改善箇所説明図

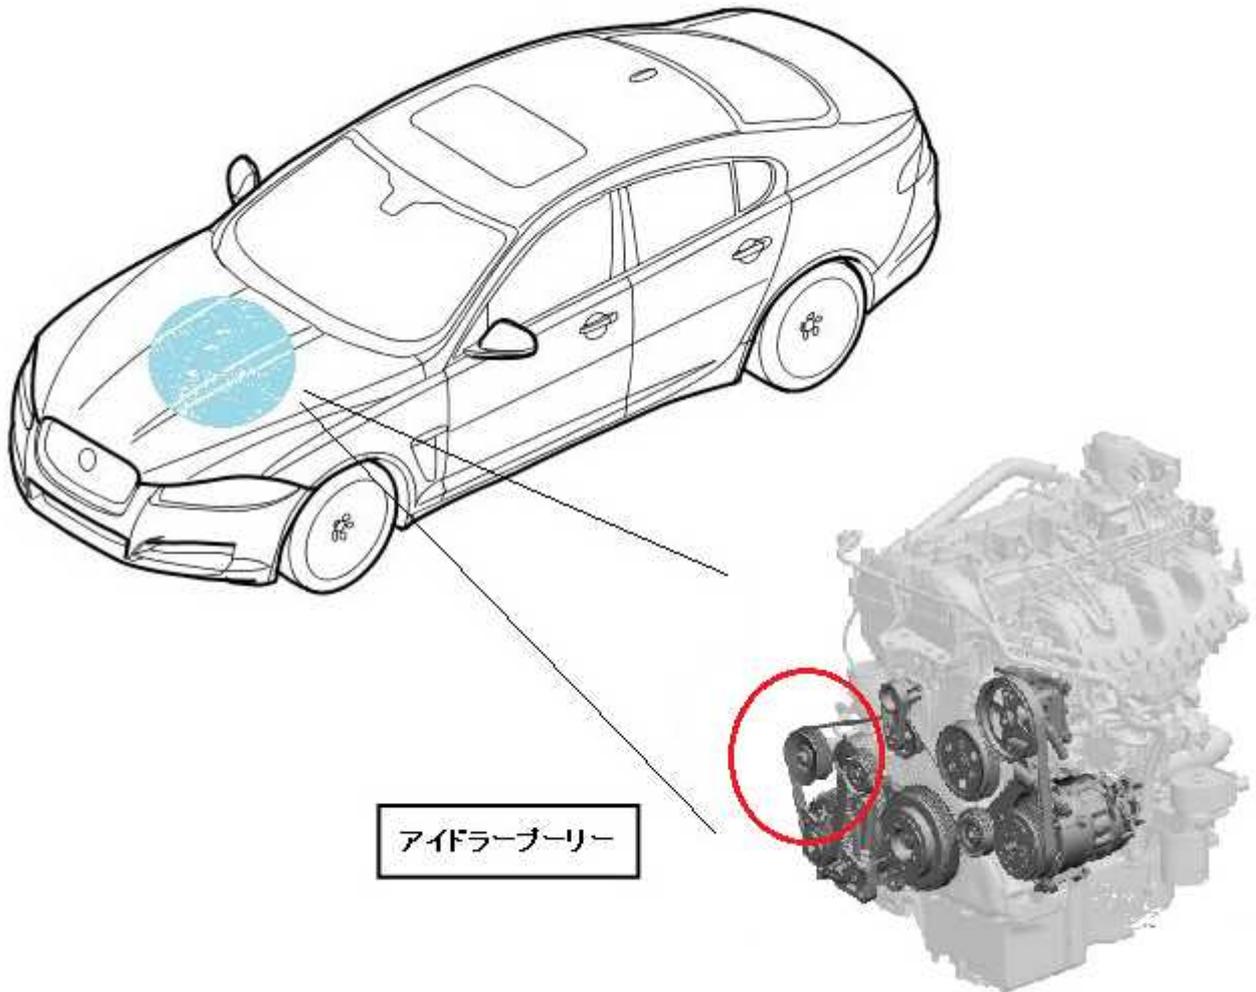
基準不適合発生箇所

原動機の補機駆動ベルトのアイドラプーリーにおいて、製造時に設計で指示されていない塗装をしているため、使用過程で塗装が薄くなり取付ボルトの締結力が低下することがある。そのため、取付ボルトが緩み、そのままの状態で使用を続けると、取付ボルトが破断し、プーリーが脱落してパワーステアリングのアシスト力が失われ、ハンドルの操作力が増大するおそれがある。

改善の内容

全車両、アイドラプーリーを良品と交換する。
